改善箇所説明図

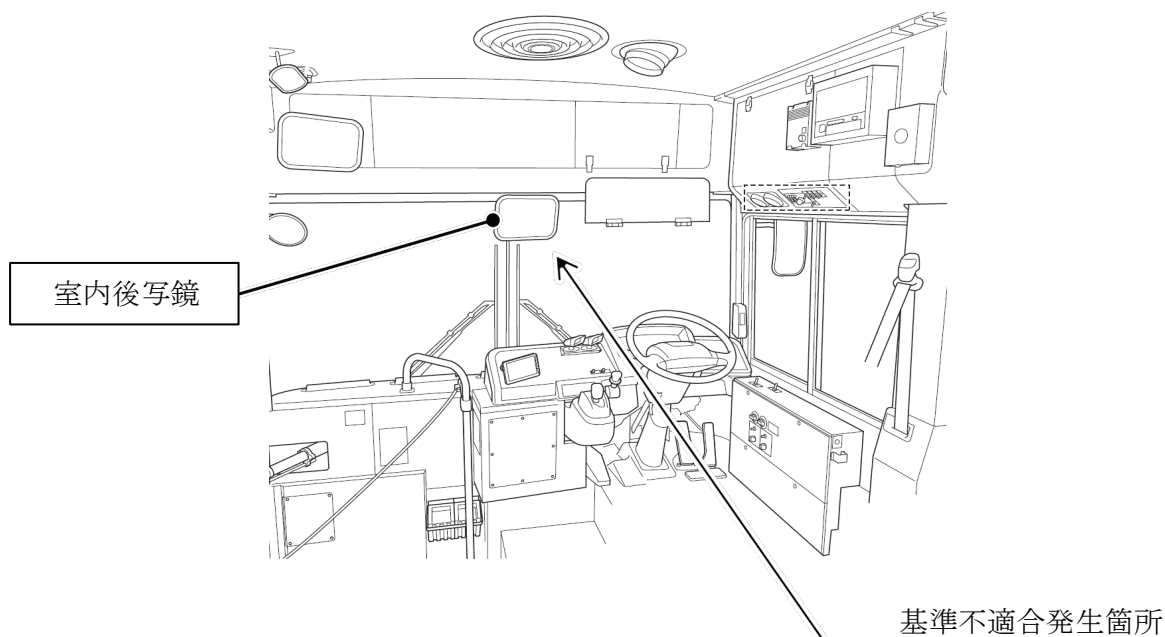
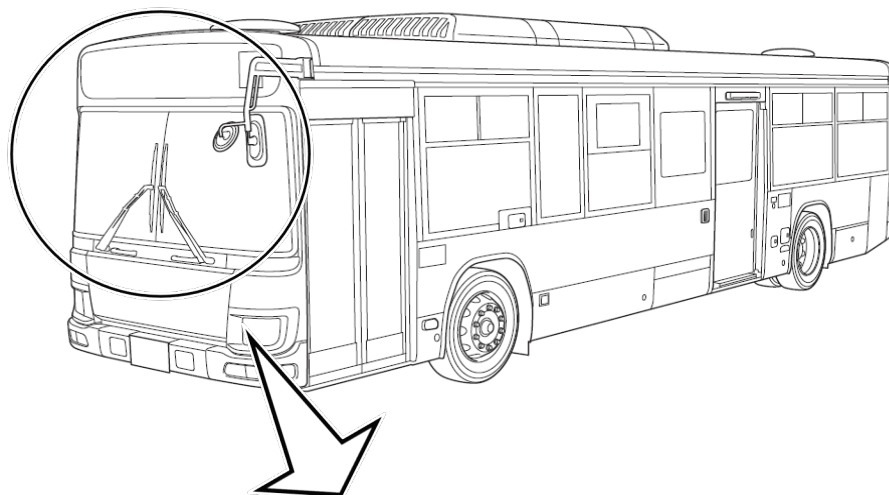
室内後写鏡（凸面鏡）において、製造工程における寸法管理が不適切なため、鏡面幅が小さいものがある。そのため、ワンマンバスの構造要件に適合しないおそれがある。

全車両、当該後写鏡を良品に交換する。

識別：運転者席左側ドア開口部のシリアルナンバープレート下部中央に識別ペイント（緑色）を塗布する。
